CONCEPTO TÉCNICO No CT - 5226
Revisión de Estudio Particular de Respuesta Local
de Amplificación de Ondas Sísmicas
Artículo 7 - Decreto 193 de 2006

ENTIDAD SOLICITANTE: Arq. Adriana López Moncayo – Curaduría Urbana No. 3
PROYECTO: ICONO
LOCALIDAD: 2 Chapinero
UPZ: 97 Chicó Lago
BARRIO: Chicó Norte II Sector
DIRECCIÓN: Carrera 13A No 58-45 / 63 / 67
CHIP: AAA0092SFBR / SERJ / SECN
TIPO DE RIESGO: Sísmico
EJECUTOR: Ingeciencias S.A.
FECHA DE EMISION: Mayo. 12 de 2008

El presente concepto técnico corresponde a la **segunda revisión** realizada por la Dirección de Prevención y Atención de Emergencias, de la versión 2 del informe "*Estudio geotécnico y geosísmico local*" elaborado por el Ing. Héctor Parra Ferro, a construirse en los predios ubicados en la Carrera 13A No.58-45/63/67 de Bogotá. El cual fue radicado por segunda vez el 14 de Abril de 2008 mediante oficio 2008ER4047, por la Arq. Adriana López Moncayo de la Curaduría Urbana No.3, remitido como estudio sísmico local en cumplimiento a lo estipulado en el Decreto 193 de 2006.

Figura 1. Localización del Proyecto Icono.

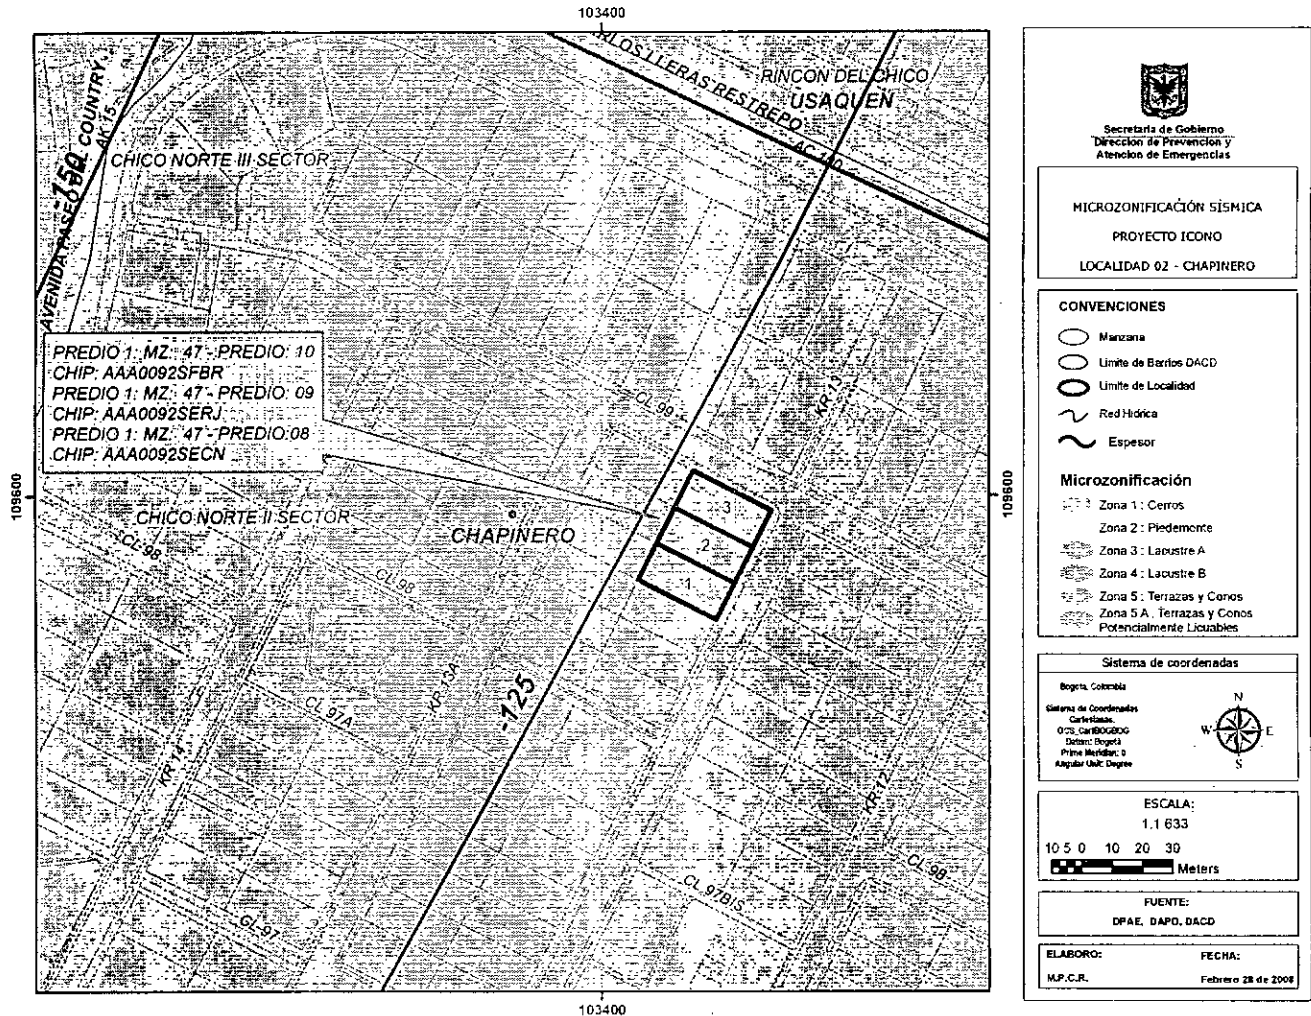
En el numeral 4.3.1, se indica que el sitio del proyecto se encuentra localizado en la Zona 3 (Lacustre A), según el Decreto 193 de 2006, la cual es consistente con la localización presentada en la Figura 1 del presente concepto.
